*Oggetto:* **ID 3385 – Abruzzo – Progetto di sviluppo concessione “Colle Santo” – Messa in produzione giacimento di gas naturale Colle Santo. Istanza di revisione del parere negativo prot. 3029 del 31/01/2019 dell’allora MiBAC, a seguito della presentazione da parte della Soc.tà CMI Energia di modifiche progettuali e approfondimenti tematici.**

Procedura: Valutazione di Impatto Ambientale – Art. 23 D.Lgs. n. 152/2006 e ss.mm.ii.

Proponente: Soc.tà CMI Energia S.r.l.

Parere tecnico-istruttorio della Direzione generale Archeologia, belle arti e paesaggio (DG-ABAP) del Ministero della cultura

Fig. 2 – Particolare dell'elaborato 015-PG-1010-PIANO\_REG\_PAESISTICO della Soc.tà CMI Energia. In cui è indicata l'area di intervento (precedente e nuova localizzazione) sul documento del Piano Paesistico Regionale relativo all'ambito fluviale n.11 "Fiumi Sangro e Aventino".

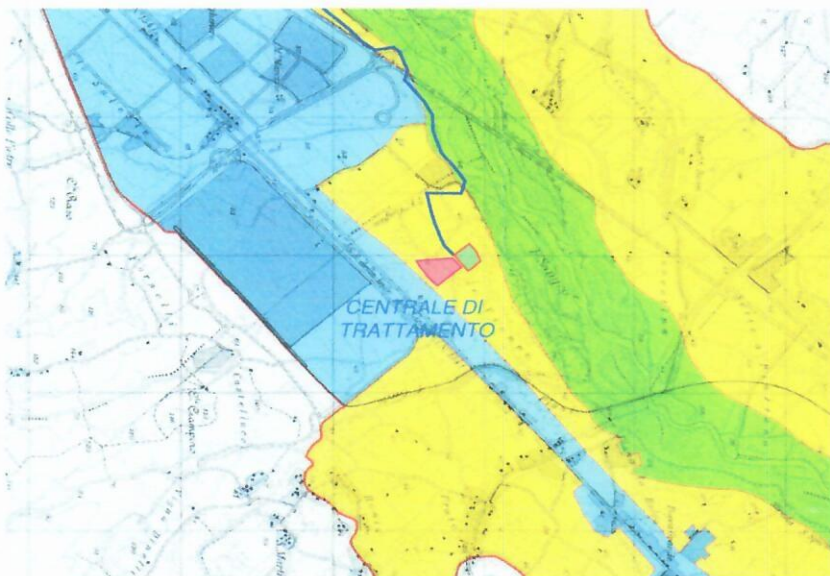
L'area di localizzazione della centrale si colloca all'interno di un tessuto agrario integro determinando la frammentazione della maglia interpodereale e l'impermeabilizzazione del suolo. Si può notare anche la stretta prossimità con un'area di rinaturalizzazione a bosco contigua all'area golenale del Fiume Sangro tutelata paesaggisticamente ai sensi del D.Lgs. n. 42/2004 e dal punto di vista ambientale ai sensi della Direttiva Habitat della Commissione Europea in quanto Sito di Importanza Comunitaria.

Al riguardo, appare utile richiamare che l'area individuata per la localizzazione della centrale è classificata dal Piano Regionale Paesistico (PRP) come area B "Trasformabilità mirata" (Fig. 2) che le Norme Tecniche di Attuazione del PRP all'art. 4 declinano come il "Complesso di prescrizioni le cui finalità sono quelle di garantire che la domanda di trasformazione (legata ad usi ritenuti compatibili con i valori espressi dall'ambiente) applicata in ambiti critici e particolarmente vulnerabili la cui configurazione percettiva è qualificata dalla presenza di beni naturali, storico-artistici, agricoli e geologici sia subordinata a specifiche valutazioni degli effetti legati all'inserimento dell'oggetto della trasformazione (sia urbanistica che edilizia) al fine di valutarne, anche attraverso varie proposte alternative, l'idoneità e l'ammissibilità".

L'area in questione, infatti, fa parte dell'ambito paesaggistico vallivo e perifluviale del Fiume Sangro, la cui configurazione percettiva è qualificata dalla presenza del fiume stesso, dal sistema di vegetazione ripariale, che proprio in quel tratto presenta un'area golenale particolarmente ricca, con una articolata consociazione arborea e arbustiva di valore ecologico, floristico e anche storico. Sono, inoltre, presenti aree di neoformazione forestale verso sud, e aree agricole che concorrono a comporre un sistema unitario dal punto di vista paesaggistico e ambientale.

Inoltre, va evidenziato come la conservazione dei caratteri qualitativi dell'area, sia dal punto di vista ecologico sia dal punto di vista paesaggistico, assume ancora più importanza per il ruolo che tale area ha di contenimento della frammentazione ecologica e paesaggistica, essendo una porzione di territorio che si colloca tra il fiume Sangro e un'area industriale che il PRP individua con differente perimetrazione in quanto classificata tra le "porzioni di territorio per le quali non si sono evidenziati valori meritevoli di protezione" (art. 4, NTA – PPR).

Fig. 4 – Particolare dell'elaborato “Carta dei Valori” del quadro conoscitivo del redigendo Piano Paesaggistico.

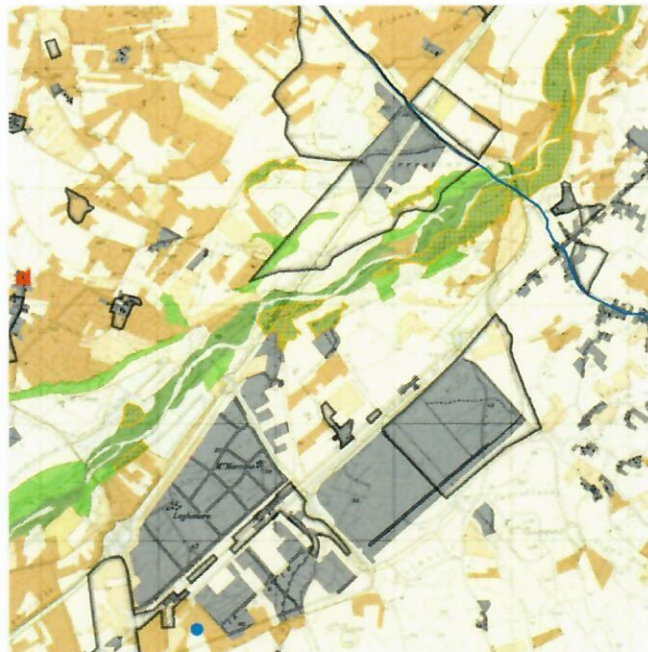
Il riconoscimento dei valori espressi dall'area interessata dall'intervento viene anche confermata dalle più recenti analisi conoscitive del redigendo Piano Paesaggistico. Il nuovo Piano nell'elaborato “Carta dei valori” (Fig. 4) individua la presenza di emergenze floristiche e vegetazionali rare in coincidenza con l'area boscata ripariale (indicata con retinatura puntinata nella Carta), area di valore geobotanico medio e alto (in verde scuro e verde più chiaro), ed alcune aree della porzione della zona agricola con valore agronomico medio e alto (marrone scuro e marrone chiaro).

Fig.5 – Particolare dell'elaborato 015-PG-1042-PRG\_PAGLIETA\_VINCOLI trasmesso dalla Soc.tà CMI Energia.

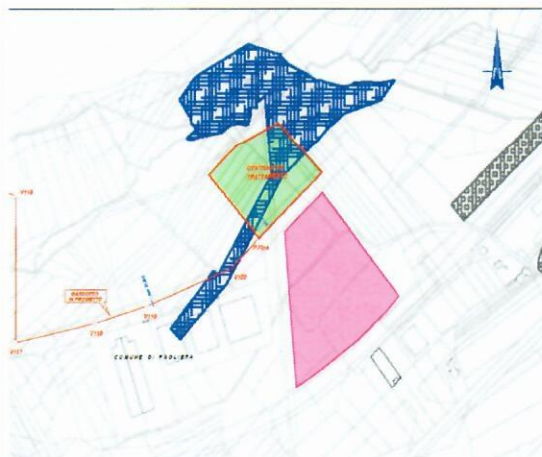
Inoltre, nella medesima area sono state previste e attuate delle azioni mirate di recupero ambientale per il ripristino e rinaturalizzazione di una precedente area di cava. Allo stato attuale l'area si presenta completamente rinaturalizzata in parte con lo sviluppo di un'area boscosa di neof ormazione e in parte con il recupero del suolo agricolo. La nuova localizzazione della centrale insisterebbe su una porzione di area rinaturalizzata determinandone l'impermeabilizzazione, come si evince dall'elaborato prodotto dalla Soc.tà CMI Energia in cui il lotto della centrale è posizionato sulla cartografia dei vincoli del Piano Regolatore Generale del Comune di Paglieta (Fig.5).

Allo stato attuale l'area si presenta già recuperata e rinaturalizzata.

Pertanto, per quanto sopra esposto, si ritiene che la nuova soluzione localizzativa sia peggiorativa, con un aggravio delle criticità già rilevate e valutate per la soluzione precedente.

Fig.6 – Particolare della Carta delle aree di vincolo archeologico e paesistico, PTCP della Provincia di Chieti, 2002.

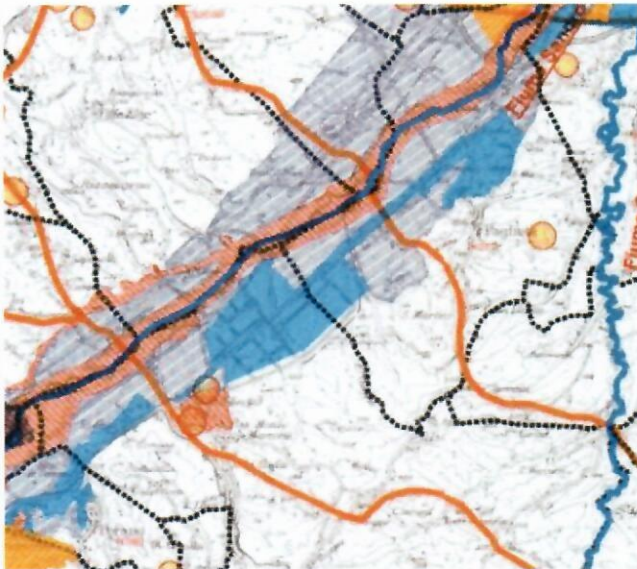
Infine, appare opportuno richiamare che il Piano Regionale Paesistico (PRP) è un piano sovraordinato le cui misure devono necessariamente essere recepite da ogni altro piano territoriale e di settore. Al riguardo, il Piano Territoriale di Coordinamento Provinciale della Provincia di Chieti (PTCP) approvato nel 2002, in coerenza con il PRP, trascrive i medesimi perimetri per le zone B1 sottoposte alle misure di tutela sopra richiamate (cfr. Carta delle aree di vincolo archeologico e paesistico del PTCP, v. Fig.6). Tuttavia, non si riscontra la medesima coerenza tra PRP e il Piano Territoriale delle Attività Produttive (PTAP, v. Fig.7) approvato nel 2007 come piano attuativo del PTCP (ai sensi dell'art. 30 delle NTA del PTCP) che prevede ampliamenti della zona industriale del Comune di Paglieta (cfr. Tavola PRG del Consorzio A.S.I. del Sangro) su aree individuate come zone B1 per le quali ai sensi del PRP sono escluse tali destinazioni d'uso in quanto non compatibili. Conseguentemente, i lotti da destinarsi ad insediamenti produttivi e industriali mappati nella Tavola del Piano Regolatore del Consorzio ASI Sangro appaiono in contrasto con il disposto del PRP.

Fig.10 – Immagine tratta dal Documento “Modifiche progettuali..” della CMI Energia, pag. 49. Variante di tracciato del gasdotto tra il vertice V1 e V6.

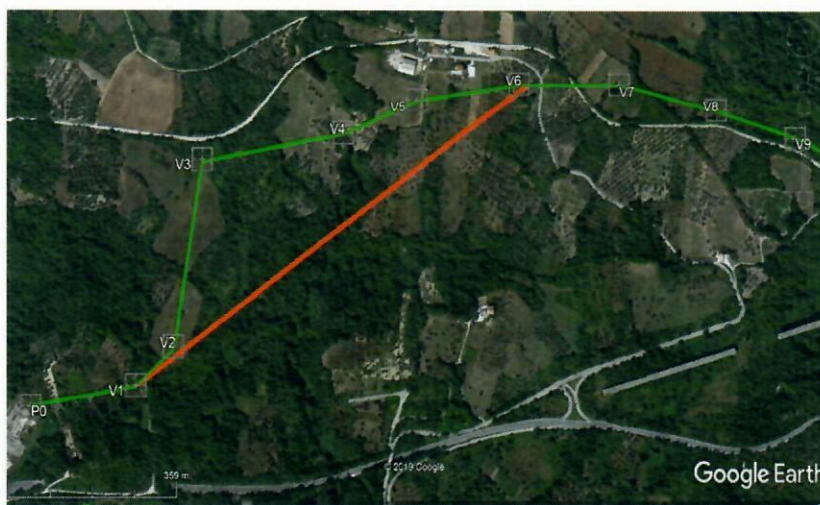
La Soc.tà CMI Energia rispetto al progetto 2016 dichiara di aver apportato una modifica realizzativa del gasdotto tra i vertici V1 e V6, la cui posa in precedenza era prevista “tramite scavo di una trincea di circa 1.60m di profondità”, e che ora prevede una “variante di tracciato tra il vertice V1 e V6, con posa del gasdotto tramite trivellazione orizzontale controllata (TOC) per superare in profondità le aree di dissesto identificate” (Fig.10).

La scelta viene motivata con considerazioni di carattere geomorfologico per minimizzare i rischi di eventuali “stress tensionali dovuti a movimenti della coltre superficiale, e quindi a possibili danneggiamenti” del gasdotto, pertanto la Soc.tà prevede “di attraversare il tratto tra il vertice V1 e il vertice V6, per una lunghezza di circa 1000m, in modalità *trenchless*, ovvero senza effettuare lo scavo della trincea, ma posando il gasdotto con una TOC (trivellazione orizzontale controllata). Il gasdotto verrà posato quindi al di sotto delle superfici di scivolamento superficiali che caratterizzano i dissesti mappati, e che saranno definite in dettaglio con appositi rilievi geofisici e/o geoelettrici”. La Soc.tà ritiene, inoltre, che tale soluzione permetta di “ridurre per 1200m il rischio archeologico”.

Tuttavia, si rappresenta che tale nuova soluzione di variante è peggiorativa dal punto di vista della tutela del patrimonio archeologico, come rilevato dalla competente Soprintendenza ABAP nel parere del 2020 e condiviso dal competente Servizi II di questa Direzione generale che ha ritenuto, nel proprio contributo istruttorio prot. 15278 del 18/05/2020, di sottolineare ulteriormente che “..la proposta progettuale indicata dalla Proponente come migliorativa e idonea a superare le problematiche archeologiche in un'area ad alto rischio di rinvenimenti risulta, al contrario, totalmente in contrasto con la corretta tutela archeologica dal momento che le tecniche di TOC non consentono un controllo delle stratigrafie intercettate e dei depositi o contesti eventualmente intaccati dal gasdotto. La Soprintendenza infatti individua tale variante come rischiosa dal punto di vista della tutela archeologica, anche ” ... considerato che il tratto in variante tra i Vertici 1 e 6 attraversa un'area di interesse archeologico segnalata nel parere al P.R.E. del Comune di Bomba rilasciato dalla ex Soprintendenza per i Beni Archeologici dell'Abruzzo con nota 637/2002, un eventuale passaggio in TOC in tale area rischierebbe la distruzione dei resti antichi conservati nel sottosuolo”.

Pertanto, la variante proposta dalla Soc.tà, oltre ad essere peggiorativa, non appare praticabile per motivi di tutela archeologica, infatti, la Soprintendenza ha esplicitamente chiesto *“che l'attraversamento di tale tratto venga eseguito con scavo a sezione aperta, in modo da poter intercettare e tutelare i resti ivi eventualmente presenti, in tal modo sarà possibile orientare più correttamente la modalità e la profondità dell'intervento in TOC nel rimanente tratto”*. In aggiunta, il competente Servizio II di questa Direzione generale nel condividere le valutazioni della Soprintendenza ha ulteriormente rafforzato la richiesta ritenendo “non idoneo l'utilizzo della metodologia TOC per la realizzazione del tratto di gasdotto che intercetta l'area ad alto rischio archeologico individuata dal Piano Regolatore Esecutivo del Comune di Bomba e, nel caso in cui venga confermata la localizzazione della variante, ritiene indispensabile che si utilizzi una tecnica di scavo a cielo aperto”.
